## Controle Toetsing

Polder/Dijkvak  
De Breede Watering Bewesten Yerseke  
dp 1558 –dp 1613

Datum  
18-12-2003  
bijlage(n)  
1. foto's  
Kenmerk  
PZDT\_M\_03326

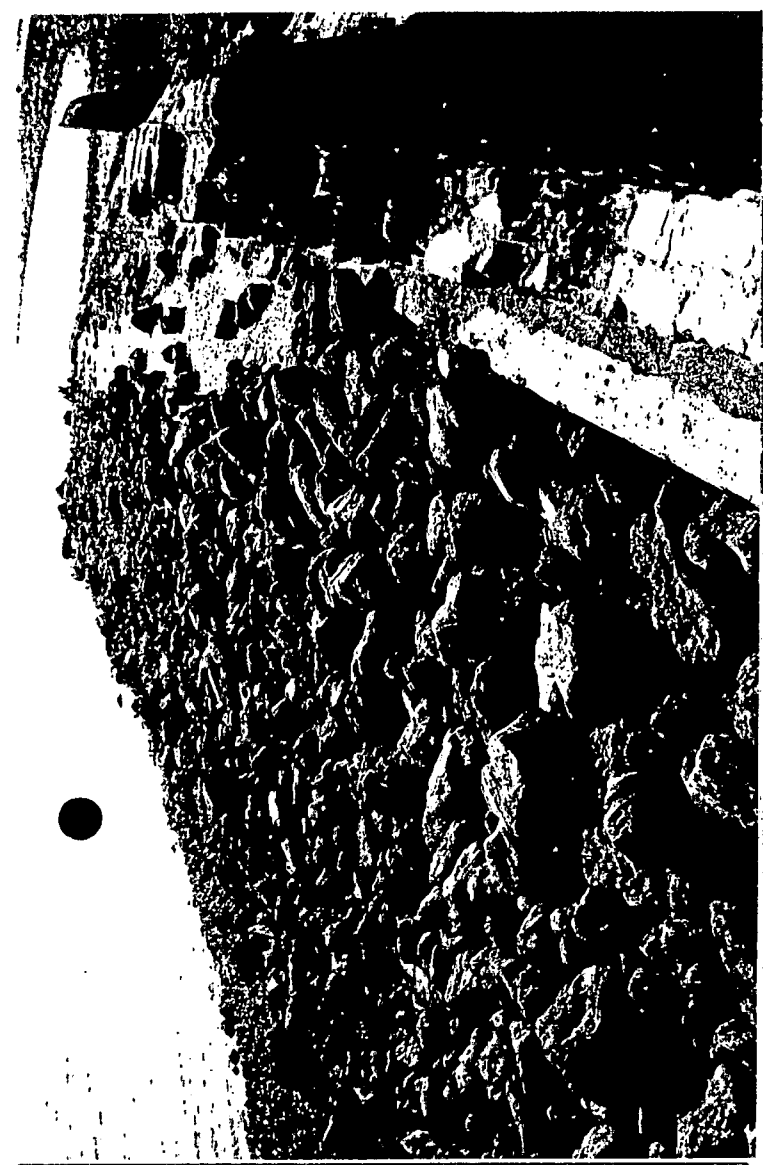
158202: volgens het toetsrapport petit graniet, ter plaatse is basalt aangetroffen. Onder 158202 ligt basalt, dikte 25 cm (158209) en erboven ligt basalt, dikte 25 cm (158210). Logische dikte van het basalt in vak 158202 is 25 cm. De taludhelling is volgens steentoets 1:2,7. Dit geeft een F-waarde van net boven de 6. Wanneer het talud 1:3 is (zoals het boven en onder liggende vak), voldoet de bekleding wel. Gezien het bovenliggende basalt is het logisch dat het onderste vak 158101 ook basalt betreft.
